Report of the Building Inspector Survey at Center Condotel (2-Feb-12)

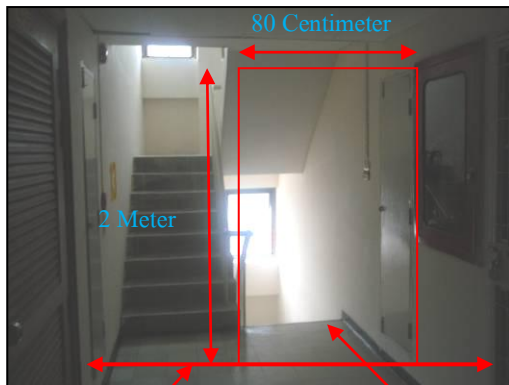
Water Cabinet Door must made from fire resistant material

Inside of water cabinet must made from fire resistant material

The Building must build partition in the stairwell, apply fire door with fire resistant quality.

Water Shaft must be fire resistant material.
